בית ספר היובל

מבדקי בטיחות מנהל חינוך

סיכום מבדק שנתי

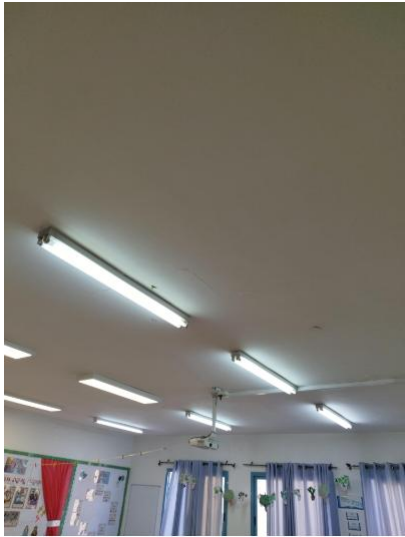
כיתה 20- מכסה
שקע חשמל חסר
כיתה 25- שקע
שבור

כל אביזרי החשמל 1
יהיו שלמים
ומקובעים
למקומם.

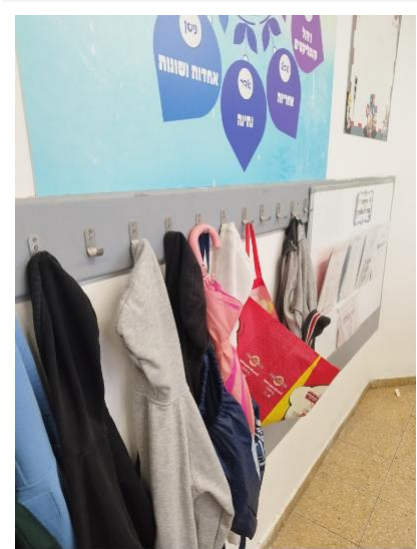
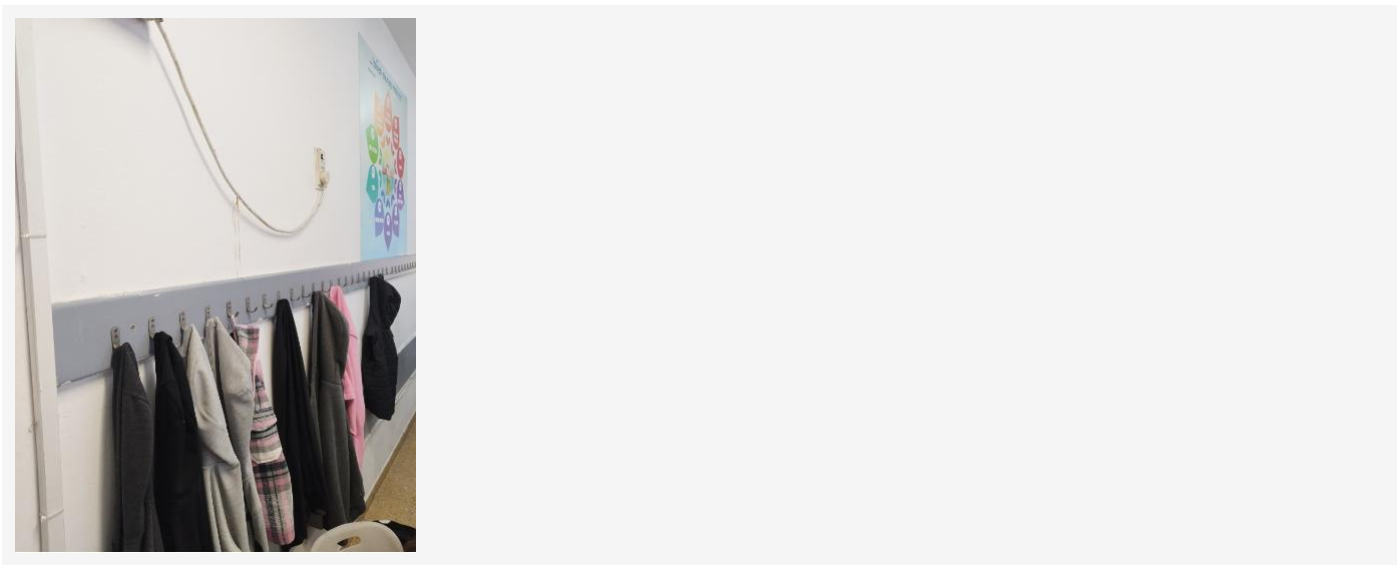
28/3/2024 12:55 5.3 8 מעקים ומסעדים גובה המעקה מעל חללים פתוחים יהיה 1.20 מטר לכל הפחות ולא יאפשר כל טיפוס 1 מסדרונות קומה שנייה גובה מעקה נמדד 110 ס"מ נמצאה אפשרות טיפוס

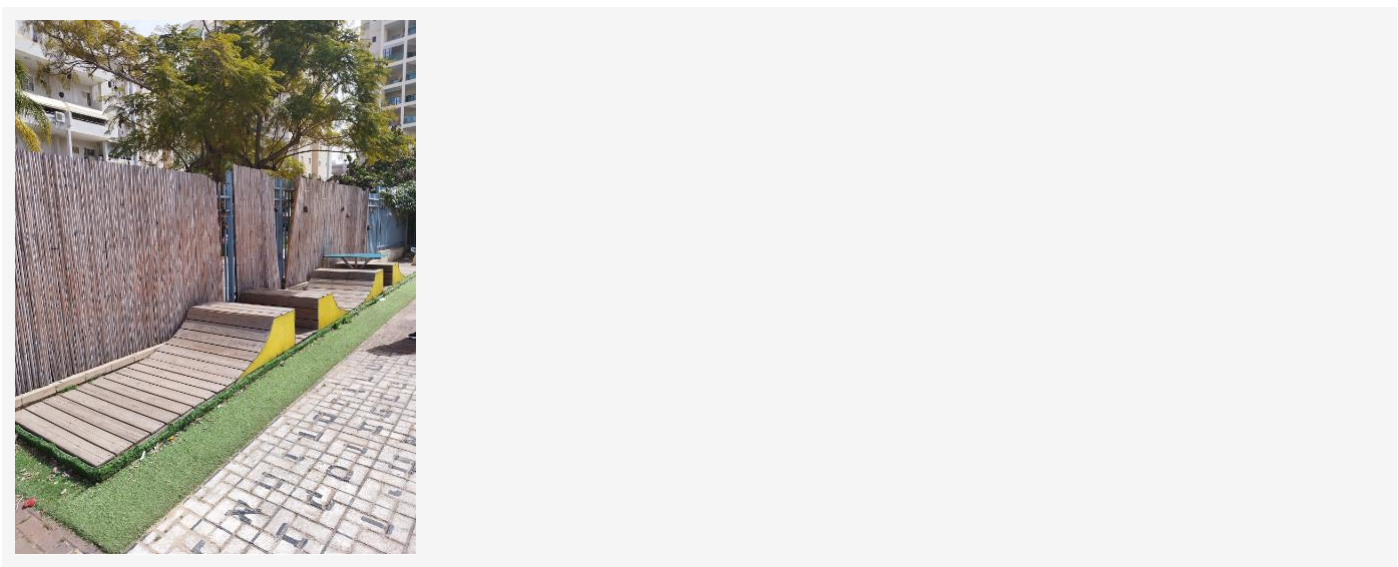
28/3/2024 13:26	3.1 8	ארגון החצר	צמחיה במוסד- לא תימצא צמחייה דוקרנית, רעילה. לא ימצאו בחצר עצים וענפים המהווים אפשרות קריסה. לא ימצאו קצוות חדים לאחר גיזום / כריתת צמחיה העצים ימוקמו ויטופלו על מנת להקשות את הטיפול עליהם	2	חצר אחורית	קיימים שיחים קוצניים
28/3/2024 13:38	3.5 2	מגרשי ספורט	מגרשי הספורט יהיו תקינים, שלמים, ללא מפגעים	2	מגרש כדורסל	עמודי סל ללא 2 מיגון
28/3/2024 13:42	3.2 6	גדר	הגדר תתנשא לגובה של 2 מ' לפחות מעל פני הקרקע משני צידי הגדר, הגובה ימדד מעל לנקודת מדרג רגל	1	חצר אחורית	מותקן בחצר מבנה מעץ אשר מצמצם את גובה הגדר ל 150 ס"מ
